Lavori di RIQUALIFICAZIONE E RIFUNZIONALIZZAZIONE DEL COMPLESSO IMMOBILIARE CORTE DI FOSSOLI

Commessa P0038662 Unione delle Terre d'Argine

L'attività è stata effettuata in accordo all'istruzione IS-IBD-LLP-01 secondo i criteri e le verifiche contenute dalla normativa cogente applicabile e le liste di controllo per il livello progettuale oggetto di ispezione

RILIEVI SUI DOCUMENTI DI PROGETTO

Immagine 2023-11-08 185552.jpg

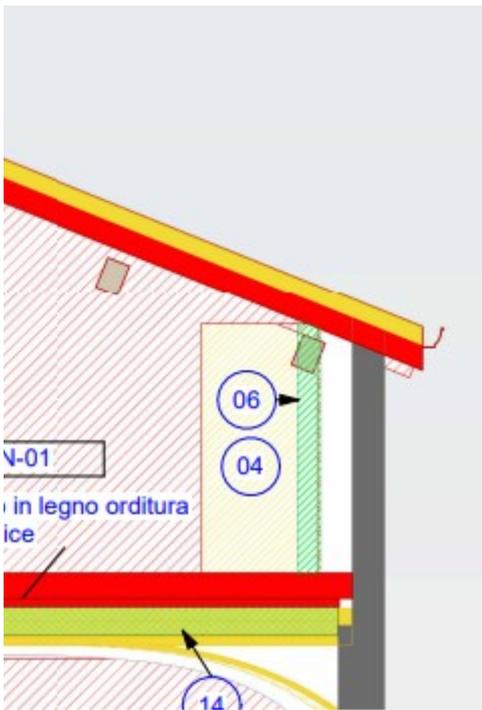
Rilievo Nr. 102

Immagine 2023-11-09 190655.jpg

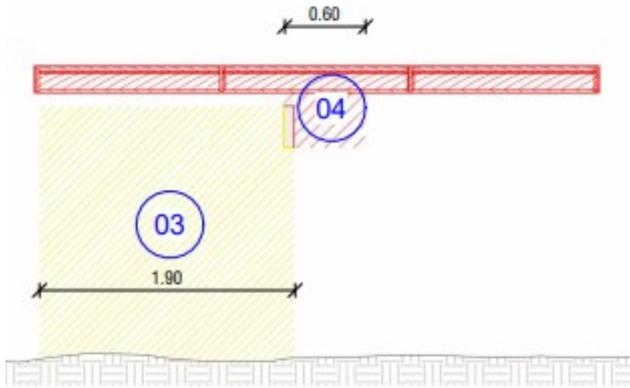
Rilievo Nr. 106

Immagine 2023-11-09 193033.jpg

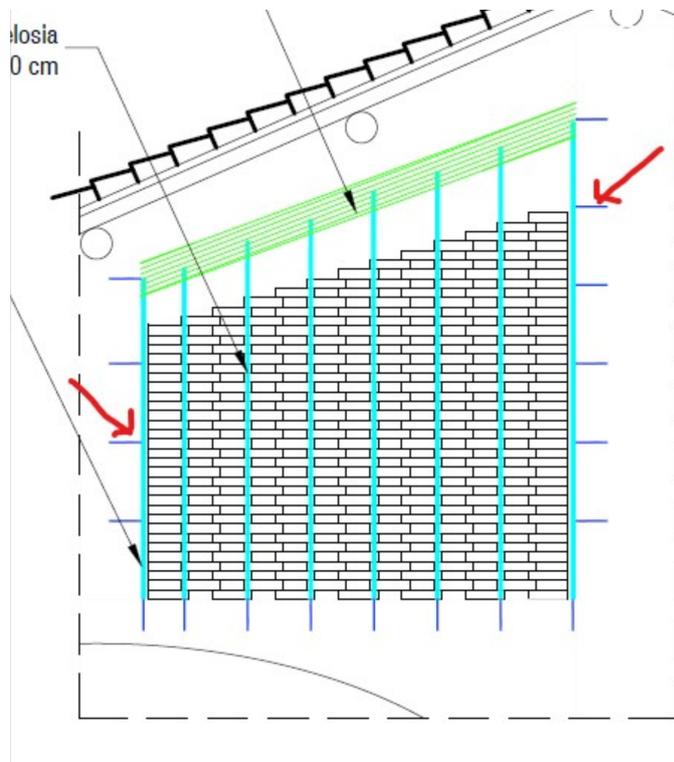
Rilievo Nr. 111

Immagine 2023-11-09 205925.jpg

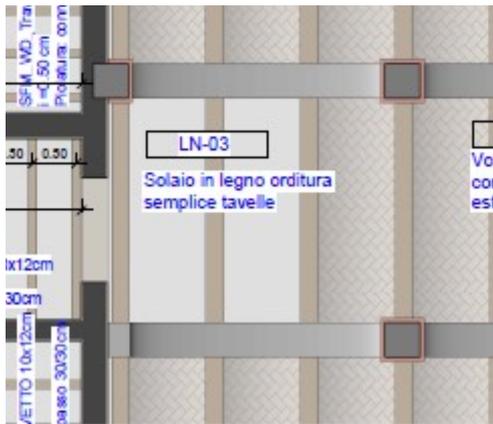
Rilievo Nr. 181
